Krajský úřad Středočeský kraj

Předmětem posuzování vlivů na životní prostředí podle zákona č. 100/2001 Sb., v platném znění (dále jen „zákon EIA“) je záměr „Pokračování těžby v lomu Mrač“ Č.J. 161777/2025/KUSK, kód záměru STC2730.

Podatel tímto podle § 8 odst. 3 zákona EIA v zákonem stanovené lhůtě 30 dnů, počítané ode dne zveřejnění informace o dokumentaci na úřední desce krajského úřadu, tj. do 9. 1. 2026, podává ke zveřejněné dokumentaci následující vyjádření.

.str. 27 hlukové studie

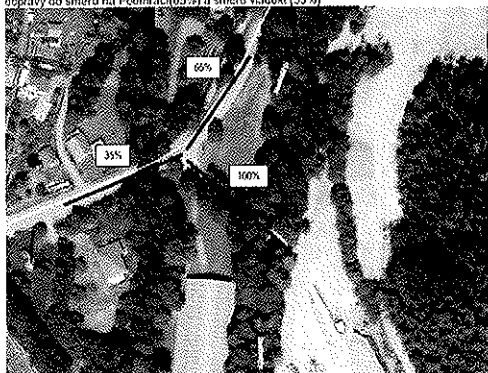
V hlukové studii nebyly jednoznačně specifikovány parametry protihlukových opatření - délka, výška, činitel pohltivosti α . Z uvedeného není jednoznačné a

přezkoumatelné s jakými parametry byla zpracována hluková studie a na základě jakých údajů bylo provedeno hlukové posouzení. Požadujeme navrhnout protihlukové stěny oboustranně pohltivé pro minimalizaci odrazů. Požadujeme v hlukové studii uvést hodnotu implicitního útlumu povrchu terénu G.

OBR.3a Vizualizace stavu – doprava Varianta I – stávající výjezd z areálu lomu + rozložení dopravy do směru na Podmračí (65%) a směru viadukt (35%)

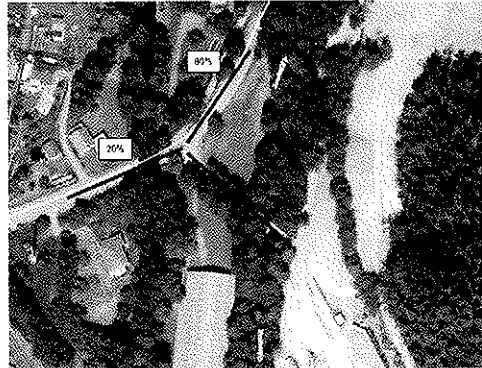
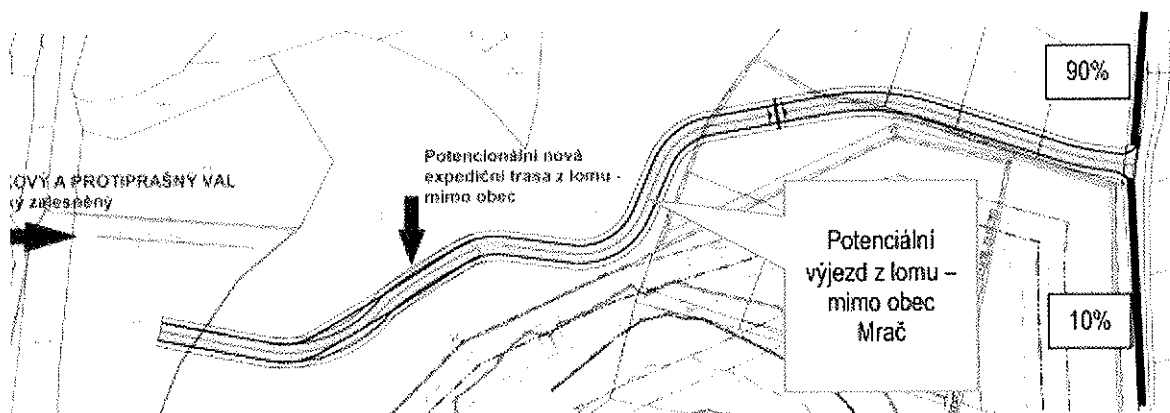
Oproti dokumentaci EIA předložené v roce 2024 došlo ke změnám v rozložení dopravy.

Požadujeme vysvětlení navýšení intenzity dopravy přes Mrač o 15%.

OBR.4 Vizualizace budoucího stavu – doprava Varianta II + rozložení dopravy

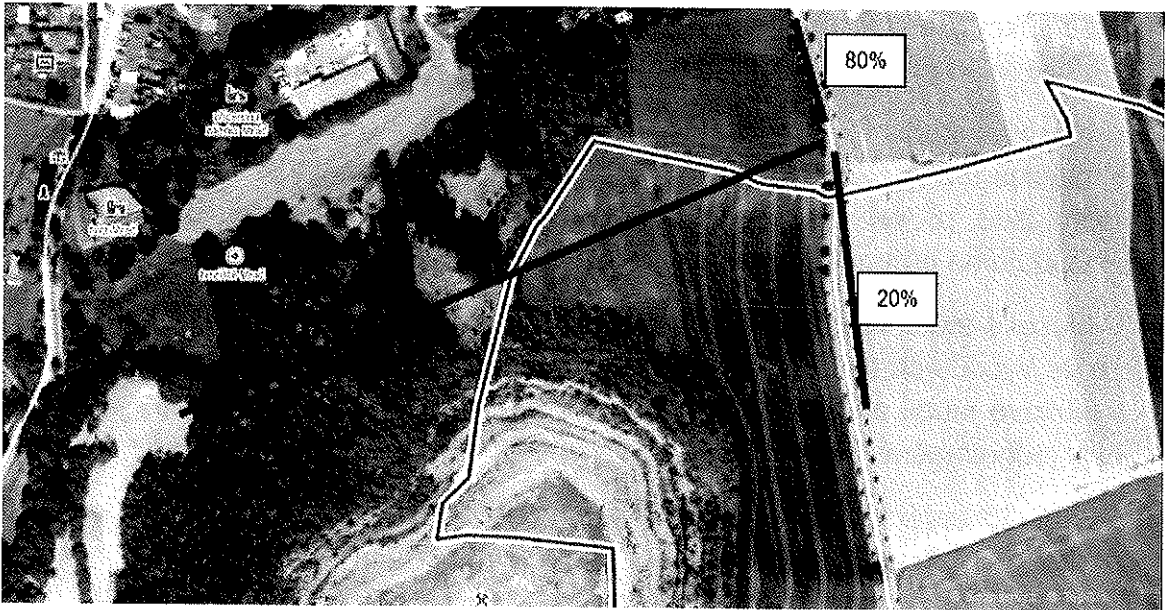
Požadujeme vysvětlení navýšení intenzity dopravy směrem na Žiňánky o 10%.

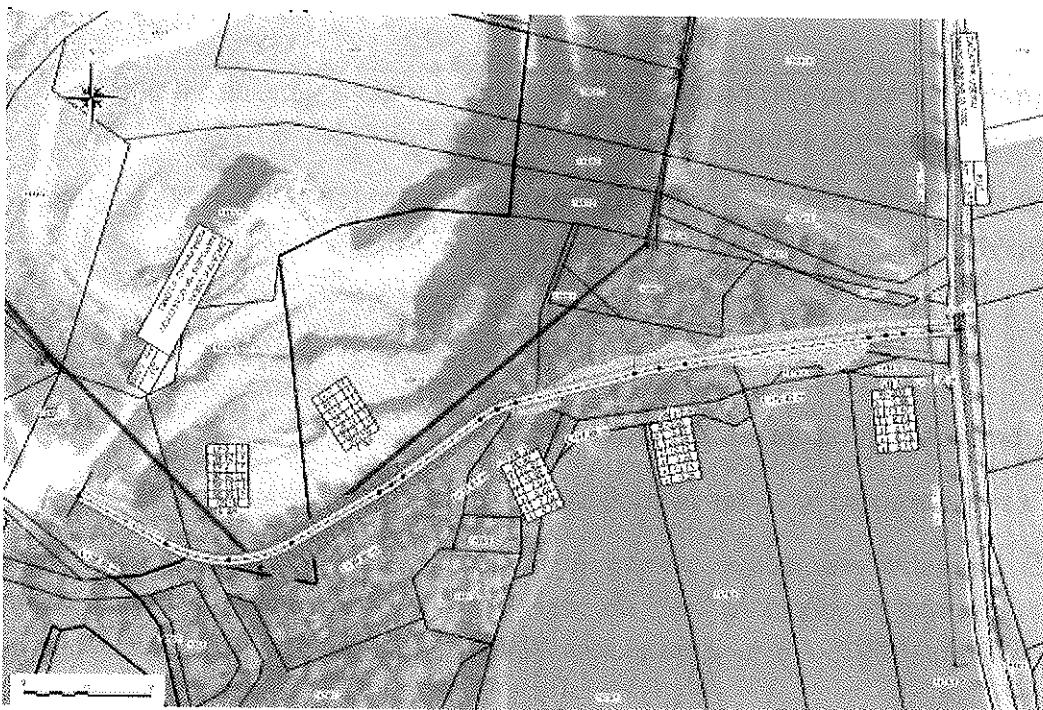
Toto tvrzení neodpovídá žádným údajům uvedeným v hlukové a rozptylové studii.

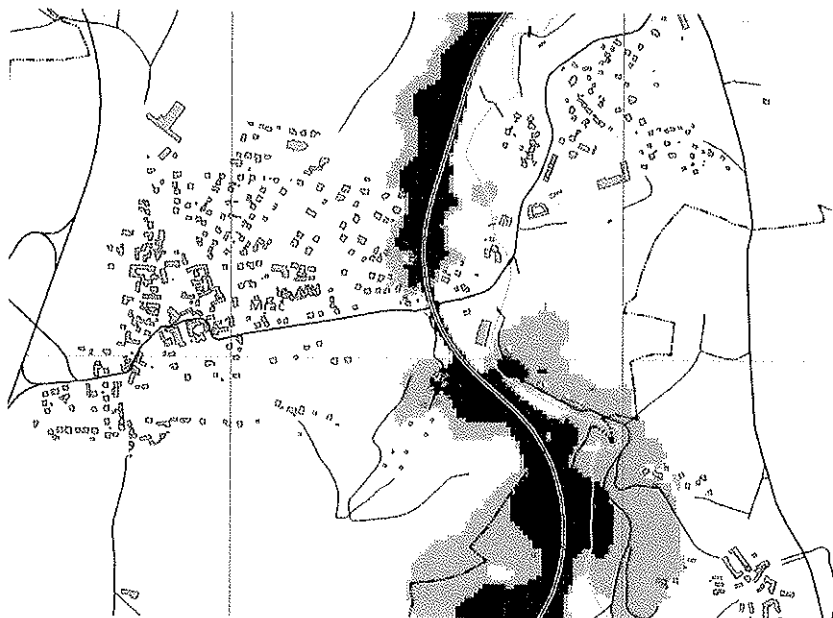
Jednoznačně kvantifikovat požadavek na zábor PUPFL a vyhodnotit jeho vlivy.

Vypořádání: Zábor PUPFL a jeho vyhodnocení je uveden v textu dokumentace v kapitole B.II. a v kapitole D.I.
